5. CONCLUSIONI MODIFICA STUDIO RIM

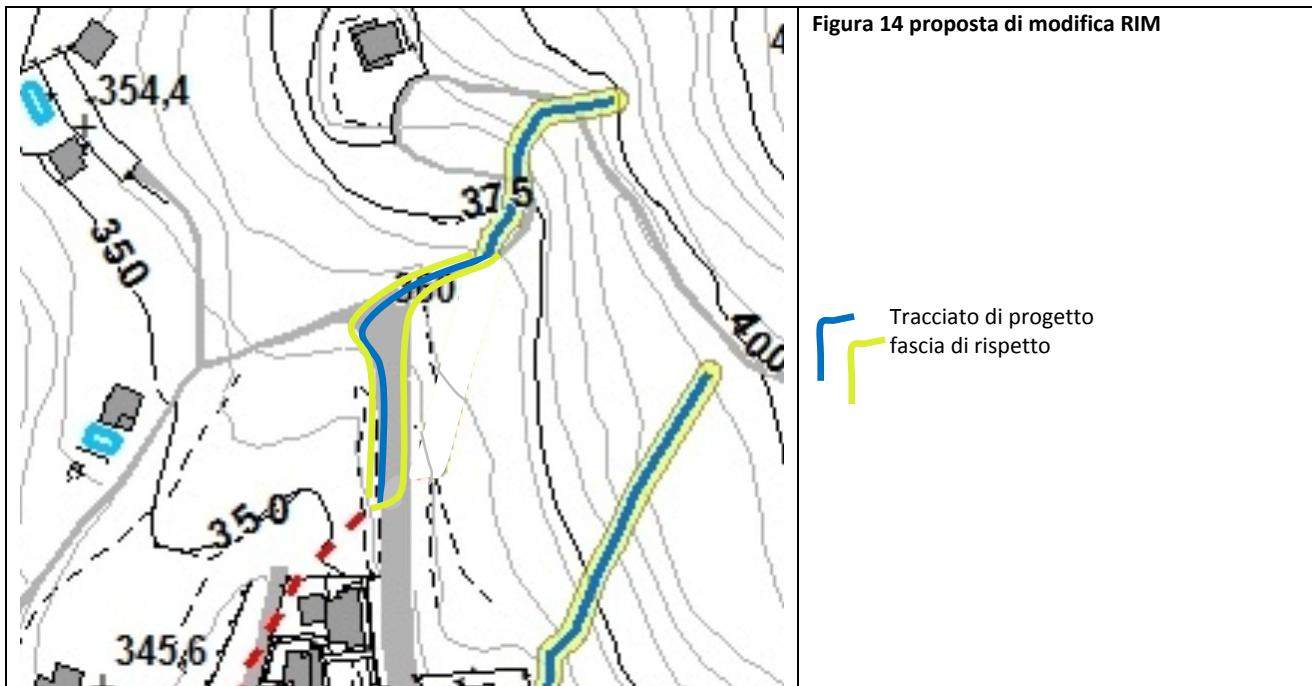
Sulla base dei rilievi e dei calcoli effettuati, in riferimento allo studio del Reticolo Idrico Minore agli atti, si ritiene che vi siano le condizioni per modificare il tratto del corso d'acqua n. 5 (rio sopranico) codice asta n. 17193/01/S17, solo specificatamente fra le quote 370-60 mslm (fra i punti 839-837 Tav.03 RIM) come da seguente figura.

Il tracciato di progetto (nuova proposta corso d'acqua) coincide l'ingombro della strada considerando la linea di deflusso idrico preferenziale delle acque di ruscellamento incanalato. Si noti che una quota parte delle acque che scorrono su tale tratto vengono captate dalle caditoie stradali ed intubate nella rete fognie acque bianche di via sopranico. Nella Tav.01 (sia nella planimetria di rilievo che nel riquadro estratto mappa scala 1:1.000) è stata inserita la proposta di fascia di rispetto del nuovo tratto del corso d'acqua (che coincide con la sede stradale) tenendo conto delle condizioni idro-geo-morfologiche ricostruite nella presente indagine.
